株式会社セイロジャパン Cimatron 課

CimatronE 12.0 ポストプロセッサの注意事項について

CimatronE 11.0 の場合

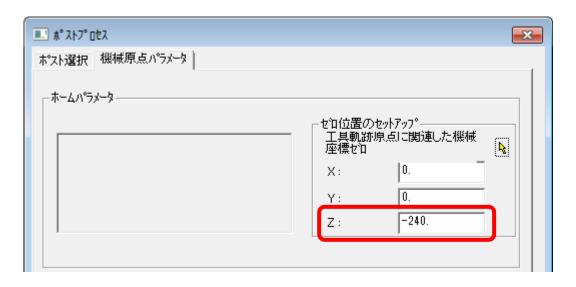
CimatronE 11.0 (以前のバージョンを含む) の「ポストプロセス」ダイアログでは、工具軌跡原点位置 から見た機械の原点 (ゼロ点) 位置が表示されていました。

その為、機械テーブル上面が原点(ゼロ点)位置の場合、**Z値はマイナス**になります。(下図参照)

Cimatron E 12.0 では、シミュレータ環境の改善(マシンシミュレータの統合、マシンプレビュー機能の追加など)により、これらの仕様が統一されました。これにより、「ポストプロセス」ダイアログでは、 機械の原点(ゼロ点)位置から見た工具軌跡原点位置が表示されるよう仕様が変更されました。 その為、機械テーブル上面が原点(ゼロ点)位置の場合、**Z値はプラス**になります。(下図参照)

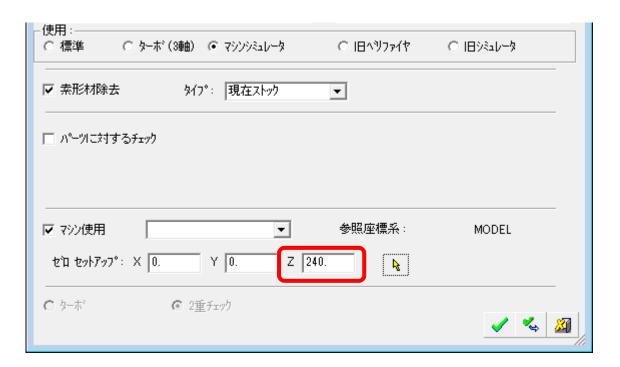
一方、「加工シミュレーション」ダイアログでは、「ポストプロセス」ダイアログとは反対に、**機械の原点 (ゼロ点) 位置から見た工具軌跡原点位置**が表示されます。

その為、機械テーブル上面が原点(ゼロ点)位置の場合、**Z値はプラス**になります。(下図参照)

「加工シミュレーション」については、CimatronE 11.0 からの仕様変更はなく、機械の原点(ゼロ点) 位置から見た工具軌跡原点位置が表示されます。

その為、機械テーブル上面が原点(ゼロ点)位置の場合、**Z値はプラス**になります。(下図参照)
